ZMĚNOVÝ LIST

číslo ZL: 1

Název akce:	„Revitalizace zeleně v zahradách Domova důchodců Jindřichovice pod Smrkem, p.o.“, dle SoD č. OLP/1015/2020; r.č. projektu: CZ.05.4.27/0.0/0.0/19_132/0010334
Zhotovitel:	OK GARDEN s.r.o., Sládkovičova 1233/21, 142 00 Praha 4, IČ: 27571297
Změnový list vystavil:	Ing. arch. Vojtěch Feigl (AD), Ing. Miluše Portlová, DiS. (TDI)
Datum:	16.6.2021

Předmět změny: Změny provedené v rámci realizace záměru v období 10/2020 – 06/2021 – změny v založení konstrukcí

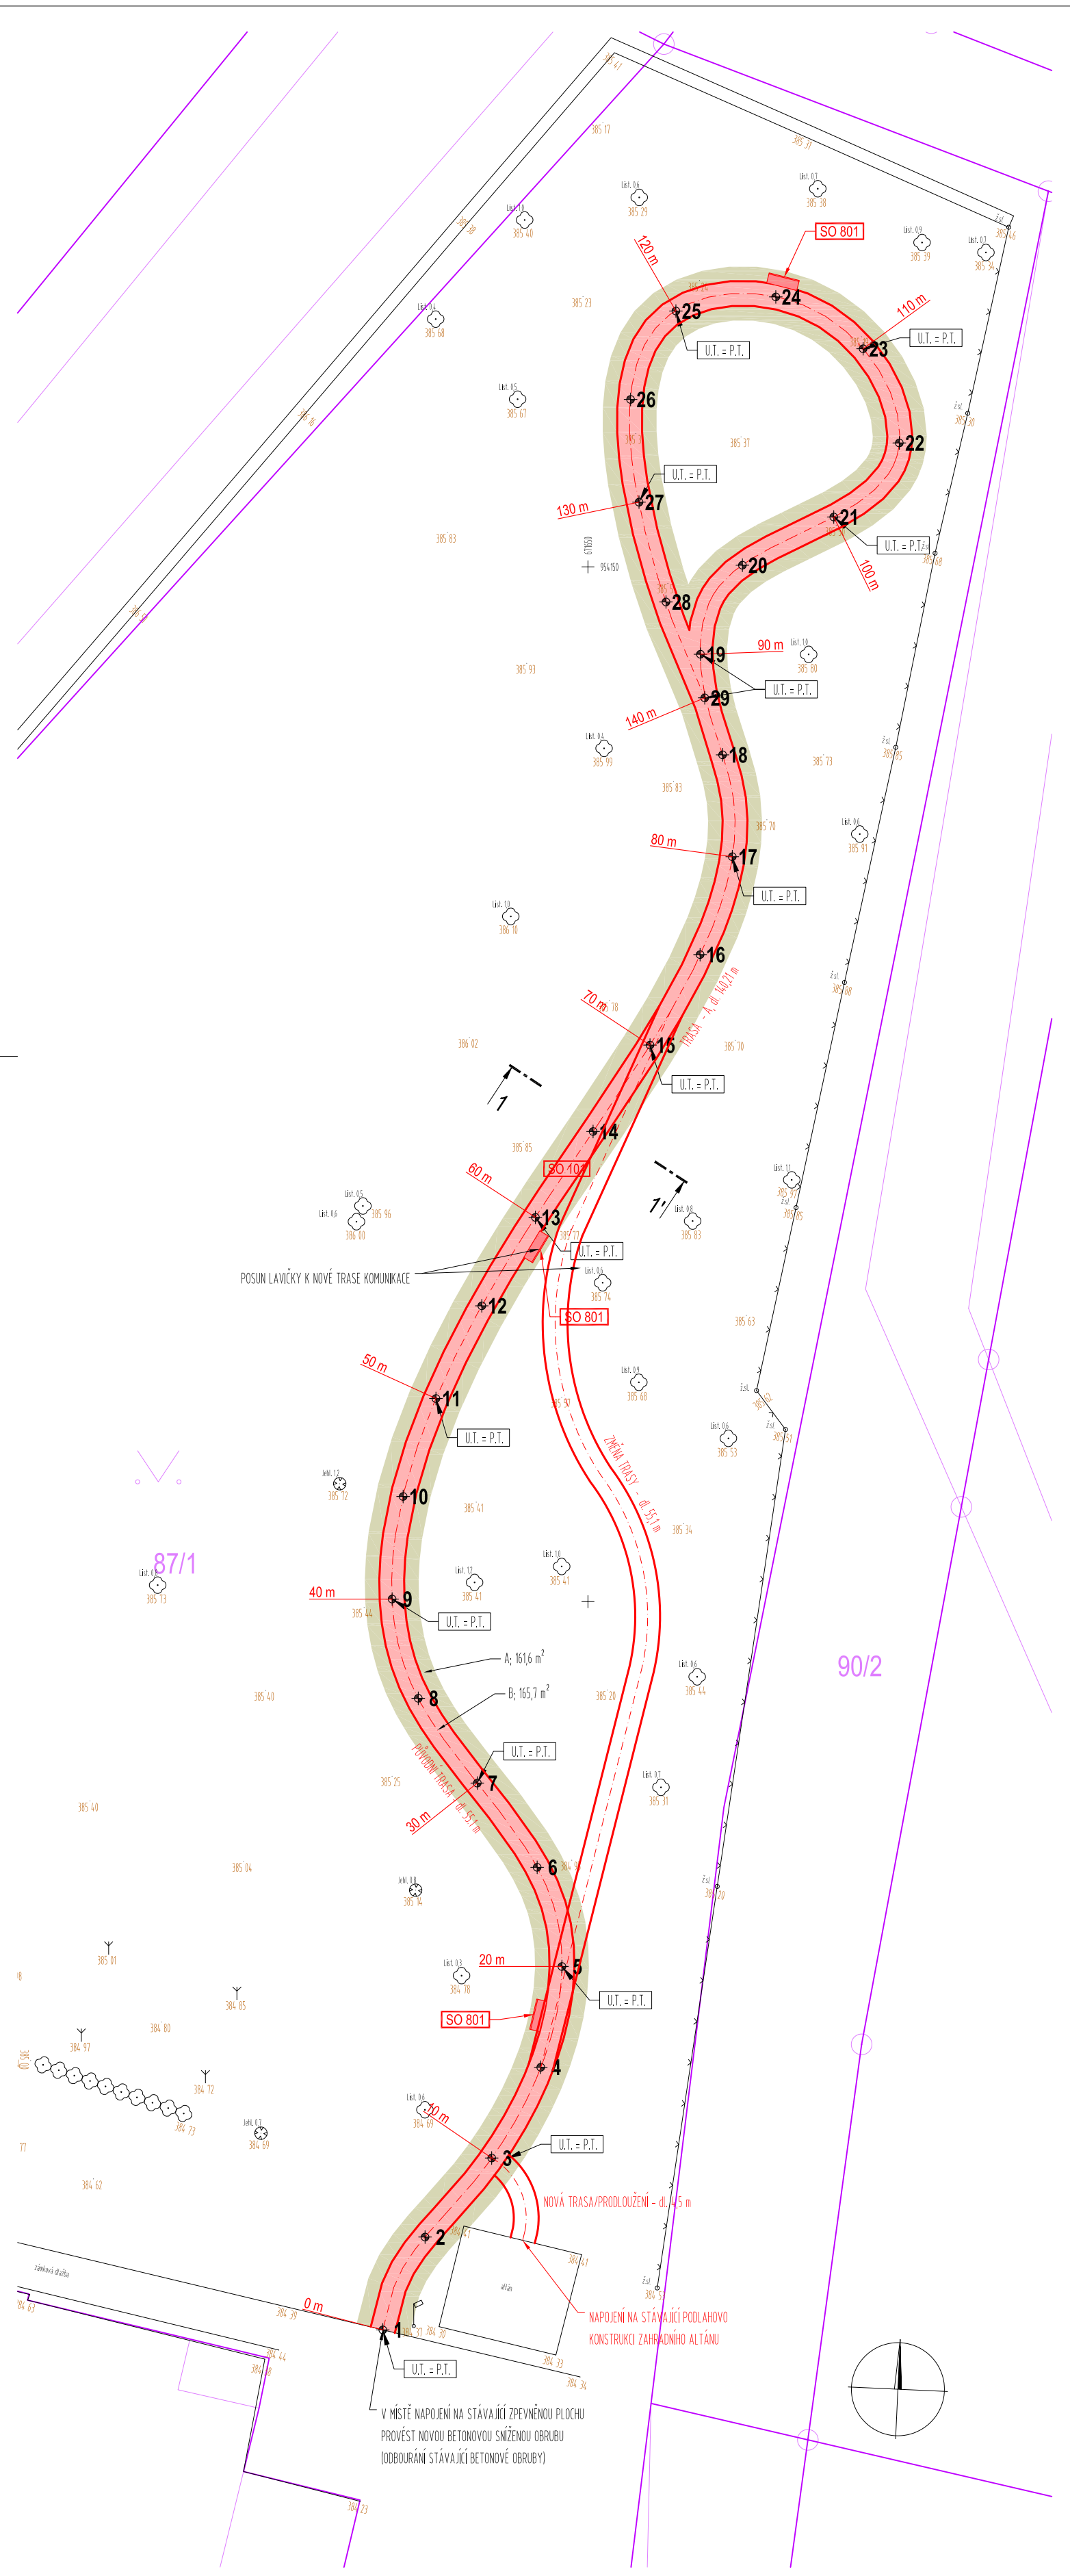
- Vila Daniela - na základě požadavku zástupce provozovatele bylo navrženo prodloužení cestní sítě resp. její napojení na stávající zahradní altán. Prodloužení cestní sítě o 4,5 bm, provedení shodné s původně navrženým řešením.

- na základě výskytu mělkého kořenového systému vzrostlého stromu, byla z důvodu minimalizace jeho poškození změněna trasa (pěší komunikace přeložena v části do jiné polohy).

Tato změna trasy je provedena ve stejné délce jako původně navržená.

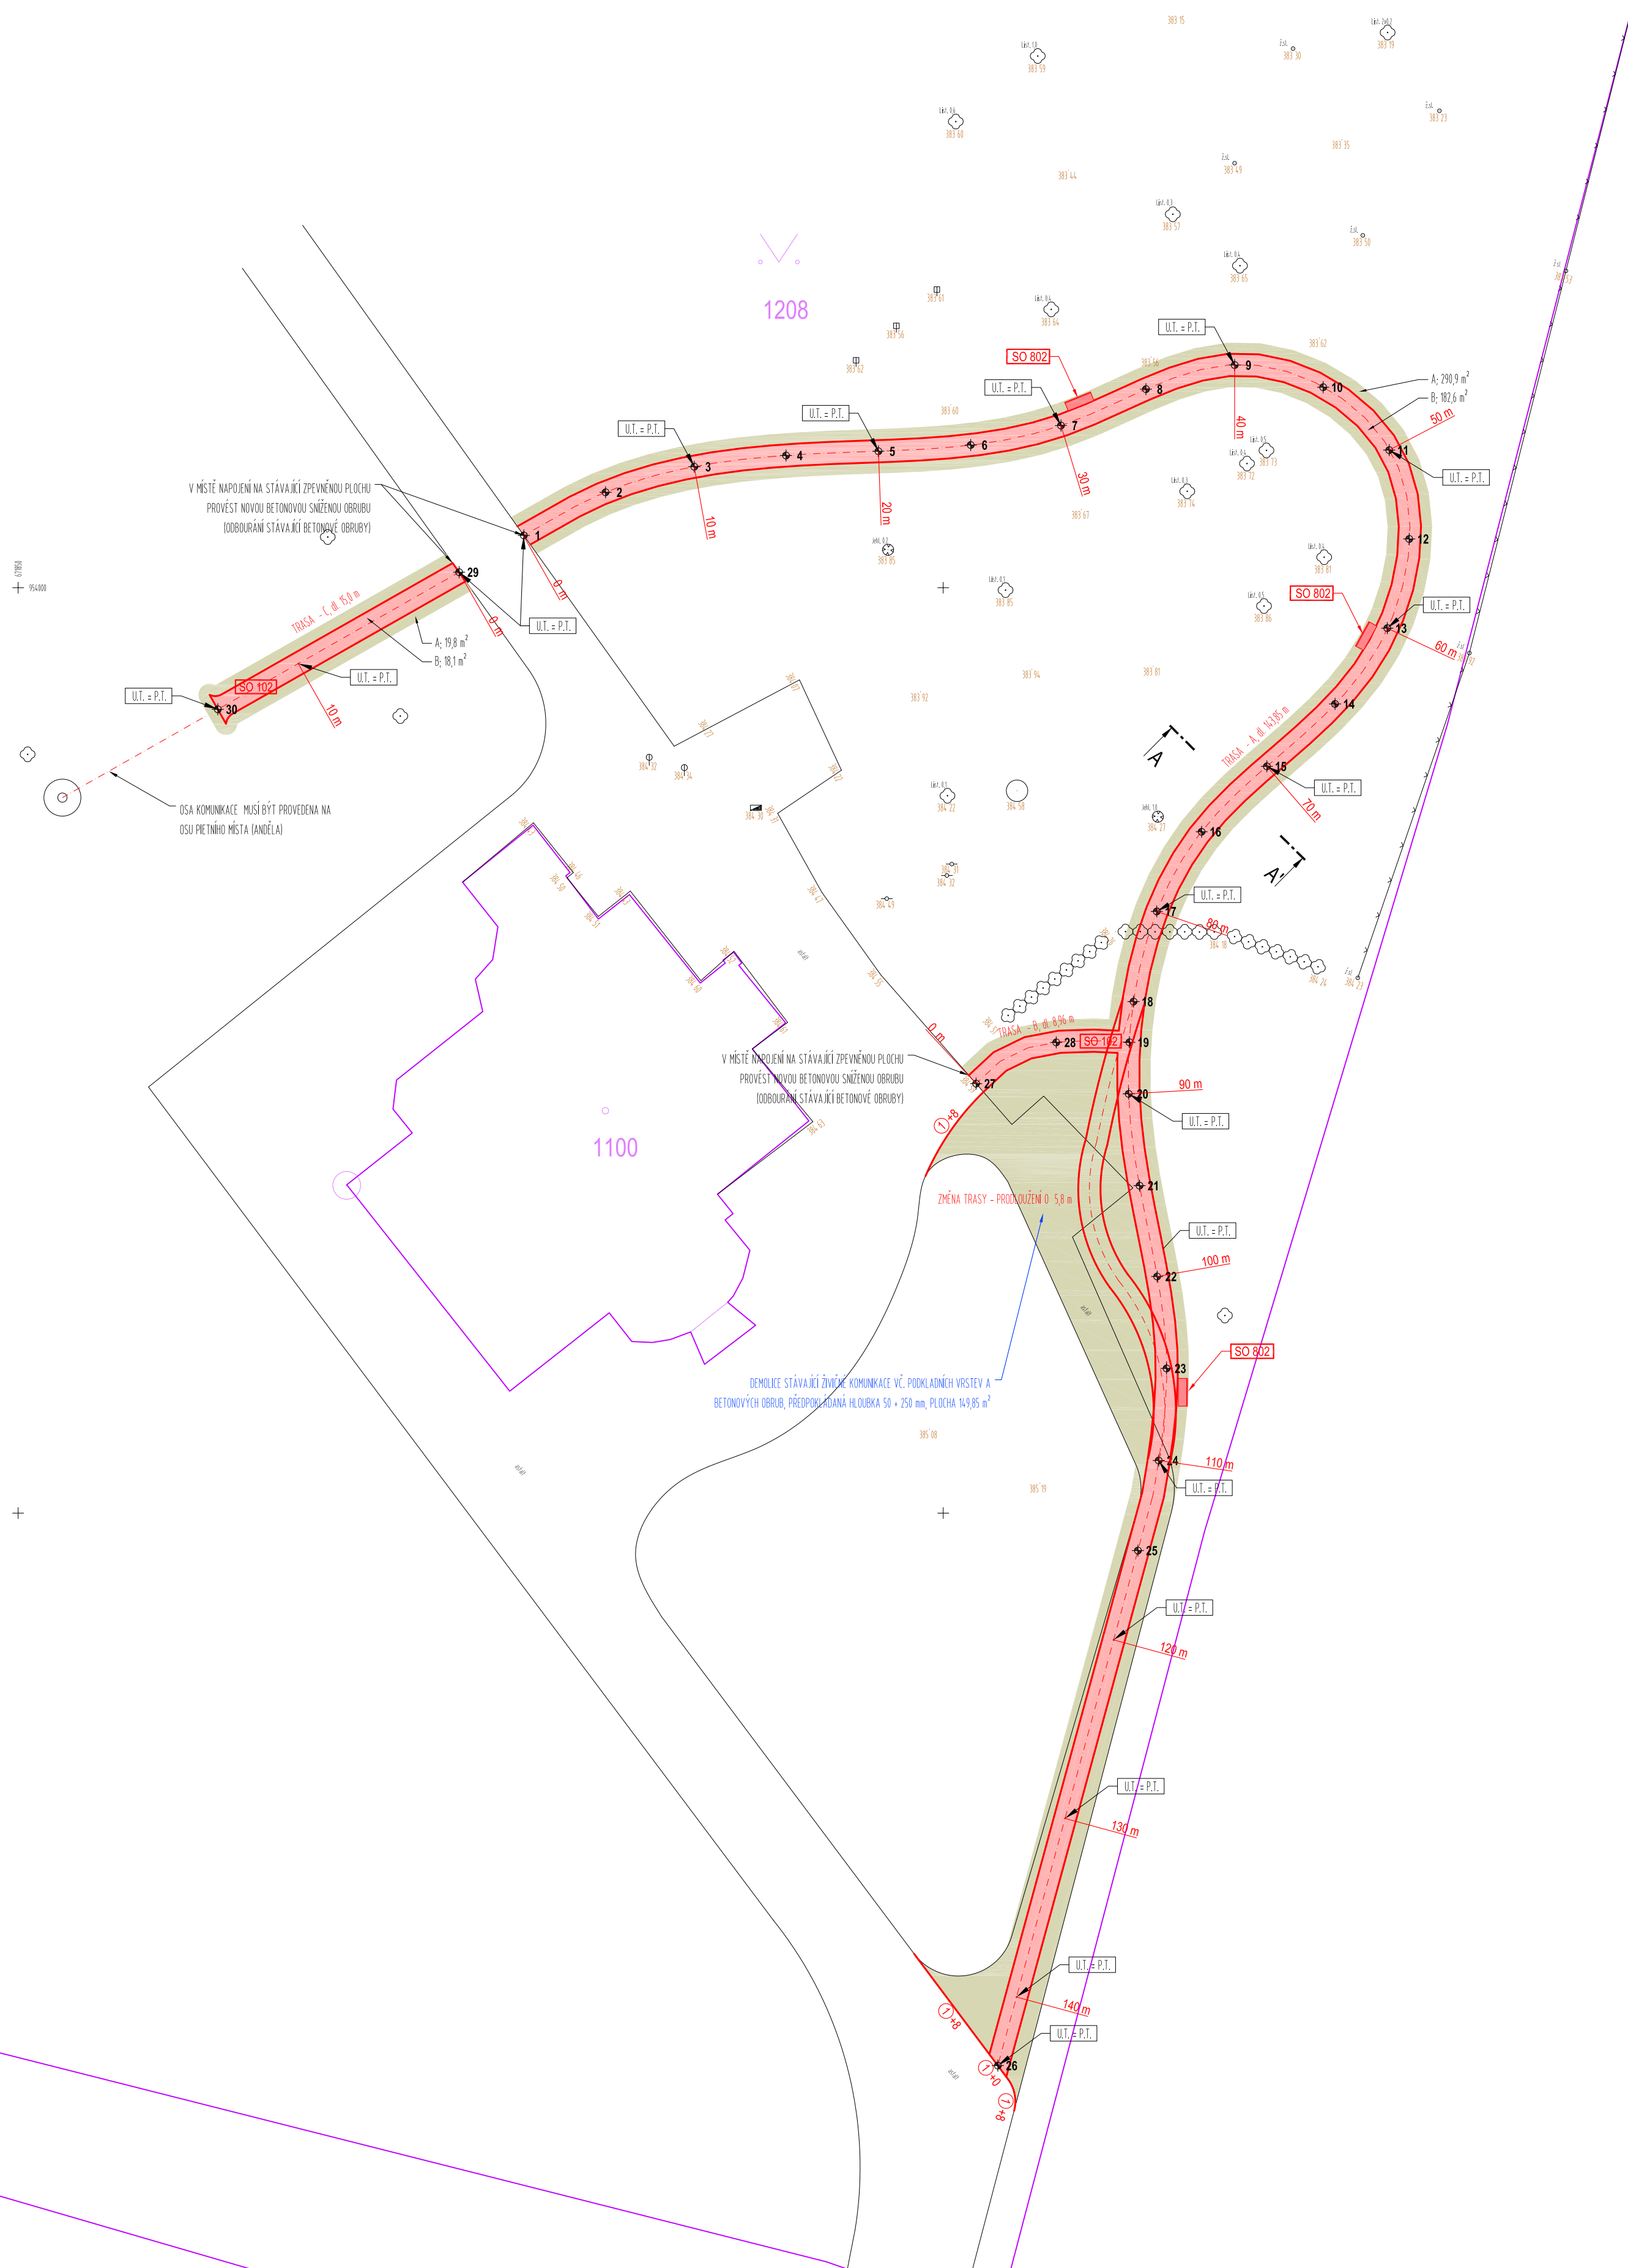
- Vila Rozálie - na základě výskytu mělkého kořenového systému vzrostlého stromu, byla z důvodu minimalizace jeho poškození změněna trasa (pěší komunikace přeložena dál od kmenu stromu). Prodloužení cestní sítě o 5,2 bm, provedení shodné s původně navrženým řešením.
